**ПАСПОРТ ДОСТУПНОСТИ
объекта социальной инфраструктуры (ОСИ)**

№ 459 от 4 марта 2026 г.

АКТ ОБСЛЕДОВАНИЯ объекта социальной инфраструктуры (ОСИ)

Государственное бюджетное общеобразовательное учреждение средняя общеобразовательная школа № 362 Московского района Санкт-Петербурга 196233, Санкт-Петербург, проспект Космонавтов, дом 104, корпус 2, строение 1

1. Результаты обследования:
3. Путей движения в здании

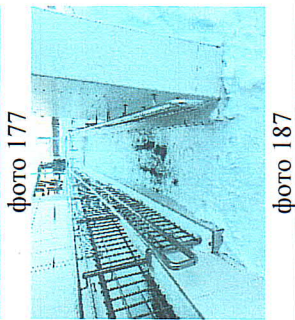
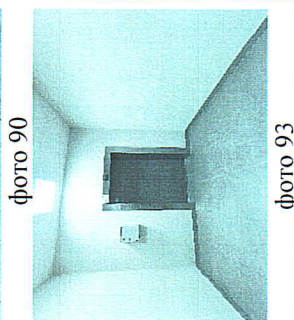
3.1	Межэтажный лестничный марш (являющийся эвакуационным) Входные двери		 <p>фото 239</p>  <p>фото 229</p>  <p>фото 231</p>	О,С,Г,У О,С,Г,У С О,С,Г,У С	<p>-На этажах установить пиктограммы «Лестница», «Номер этажа» в тактильном исполнении с рельефно-точечным шрифтом Брайля п.6.5.9 СП 59.13330.2020</p> <p>-Следует применить двери, обеспечивающие задержку автоматического закрытия дверей не менее 5 секунд п.6.1.5 СП 59.13330.2020</p> <p>-На краевую часть ступени установить контрастную полосу общей шириной: 0,08 - 0,10 м. п.6.2.8 СП59.13330.2020</p> <p>-Вдоль обеих сторон всех лестниц необходимо устанавливать ограждения с поручнями на высоте 0,9 м, и 0,7 м. п.6.2.11 СП.59.13330.2020</p> <p>-Установить рельефные обозначения и предупредительные полосы об окончании перилл должны на боковой, внешней по отношению к маршу, поверхности оручной.п.6.2.12. СП 59.13330.2020</p>	Текущий ремонт Организационные решения

3.2	Эвакуационный выход с межэтажного лестничного марша на внутреннюю территорию		 <p>фото 222</p>	О,С,Г,У О,С,Г,У	<p>-На эвакуационных лестничных маршах и на путях эвакуации установить непрерывную низкорасположенную фотолуминесцентную маркировку п..9.3.3.2, п.9.1.2.13 ГОСТ Р 34428-2018, п.п.4.3.5.7 ГОСТ Р 59812-2021</p> <p>-Пороги не должны превышать 0,014 м.п.6.2.4 СП 59.13330.2020</p>	Текущий ремонт Организационные решения

Лестничный марш не оборудован двухсторонними двухуровневыми опорными поручнями. На краевых ступенях отсутствует контрастная противоскользящая тактильная маркировка.	О, С, Г, У С	-Вдоль обеих сторон лестницы необходимо устанавливать ограждения с поручнями на высоте 0,9 м. и 0,7 м. п.6.2.11 СП.59.13330.2020 На краевую часть ступени установить контрастную полосу общей шириной: 0,08 - 0,10 м. п.6.2.8 СП59.13330.2020	Текущий ремонт Организа ционные решения

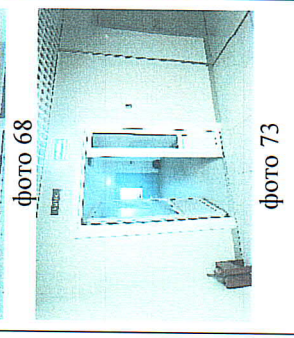
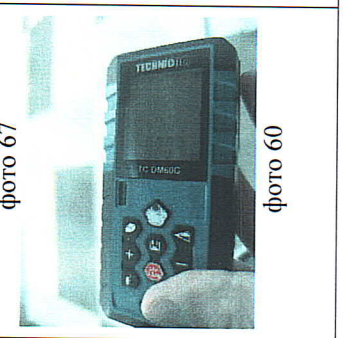
3.3	Пути эвакуации			Эвакуация, согласно имеющемуся плану, производится со всех этажей. По - внутренней лестнице На лифте с первого этажа - через главный вход, эвакуационные выходы.	К, О, С, Г, У	- Обеспечить доступность выходов из здания для инвалидов в соответствии с требованиями п. 6.2.19, п.6.2.23, п.6.2.28 СП 59.13330.20120 СП 1.13130.2009 Системы противопожарной защиты. Эвакуационные пути и выходы	
Эвакуационный выход из медицинского блока на внутреннюю территорию

3.4	Входная дверь Наружная лестница			Отсутствуют контрастные фотолюминесцентные полосы На краевых ступенях отсутствует контрастная противоскользящая тактильная маркировка. (что может привести к падению в условиях проведения экстренных эвакуационных мероприятий). Перед верхним маршем лестницы завершающие части поручней, находясь не в горизонтальной плоскости должны выступать за границы лестничного марша на 0,30 м	О, С, Г, У С О, С, Г, У	-На эвакуационных лестничных маршах и на путях эвакуации установить непрерывную низкорасположенную фотолюминесцентную маркировку п..9.3.3.2, п.9.1.2.13 ГОСТ Р 34428-2018, п.п.4.3.5.7 ГОСТ Р 59812-2021 -Краевую часть выделить контрастным цветом полосой общей шириной 0,08 - 0,10 м, как препятствие на пути движения п.6.2.8 СП59.13330.2020 -Перед верхним маршем лестницы следует предусмотреть завершающие, горизонтальные части поручней, которые должны выступать за границы лестничного марша на 0,30 м. п.5.1.13 СП 59.13330.2020	Текущий ремонт Организа ционные решения

3.5	Наружный стационарный пандус			Перед верхним и нижним маршами пандуса завершающие части поручней, выступающие за границы пандуса на 0,30 м. находятся не в горизонтальной плоскости, а под углом. Пандус в своей нижней части между ступенью лестницы имеет свободное пространство размерами менее 1,50 х 1,50 м.	К	-Перед маршем пандуса следует предусмотреть завершающие, горизонтальные части поручней, которые должны выступать за границы верхнего уровня пандуса на 0,30 м. п.5.1.13 СП 59.13330.2020 Пандусы в своей верхней и нижней частях должны иметь свободное пространство размерами не менее 1,50 х 1,50 м. п.6.2.9 СП 59.13330.2020	Текущий ремонт Организа ционные решения

4. Зоны целевого назначения объекта

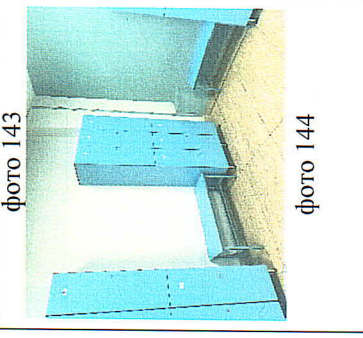
4.1	Общие пути движения		 фото 37	Отсутствует тактильная рельефно-графическая информационная мнемосхема, отображающая информацию о помещениях в здании, не мешающая основному потоку посетителей. Отсутствует обеспечение средствами информационной поддержки	К,О,С,Г,У	- Установить мнемосхему для идентификации доступа к помещениям в здании с использованием рельефно-линейного шрифта, а также рельефно-точечного шрифта Брайля п.6.5.9 СП 59.13330.2020 - Предусмотреть технические средства информирования, и сигнализации, обеспечивающие визуальное, тактильное, звуковое информирование, в пространстве для всех категорий инвалидов п.6.5.2-6.5.3 СП 59.13330.2020	Текущий ремонт Организационные решения
